Additif 22: Règlement n° 23

Révision 3 – Amendement 4

Complément 18 à la version originale du Règlement – Date d'entrée en vigueur:
18 novembre 2012

Prescriptions uniformes relatives à l'homologation des feux de marche arrière pour véhicules à moteur et pour leurs remorques

Figure 4

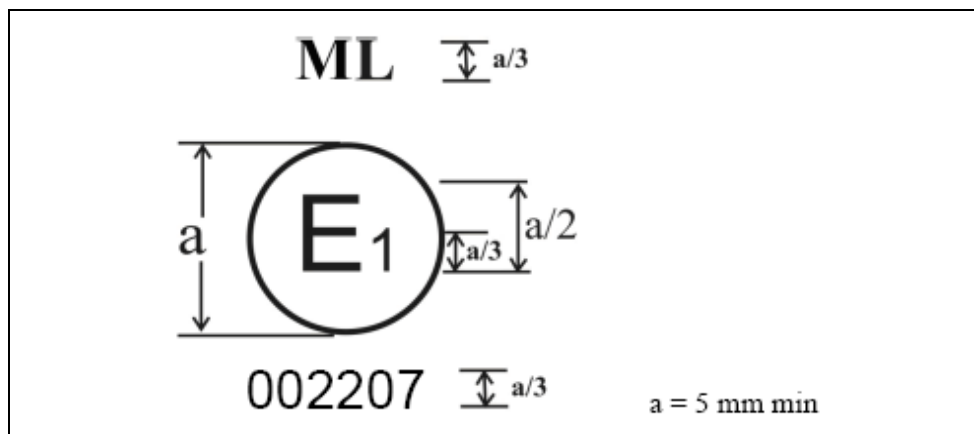
Annexe 2, modifier comme suit:

Marquage des feux de manœuvre

La marque d'homologation ci-dessus, apposée sur un feu de manœuvre, indique que ce dispositif a été homologué en Allemagne (E1) conformément au Règlement n° 23, sous le numéro 2207.

Le numéro d'homologation indique que l'homologation a été accordée conformément aux prescriptions du Règlement n° 23 sous sa forme initiale.

Note: Le numéro d'homologation et le symbole additionnel doivent être placés à proximité du cercle et être disposés soit au-dessus, soit au-dessous de la lettre "E", à gauche ou à droite de cette lettre. Les chiffres du numéro d'homologation doivent être disposés du même côté par rapport à la lettre "E" et orientés dans le même sens. L'utilisation de chiffres romains pour les numéros d'homologation doit être évitée afin d'exclure toute confusion avec d'autres symboles.».
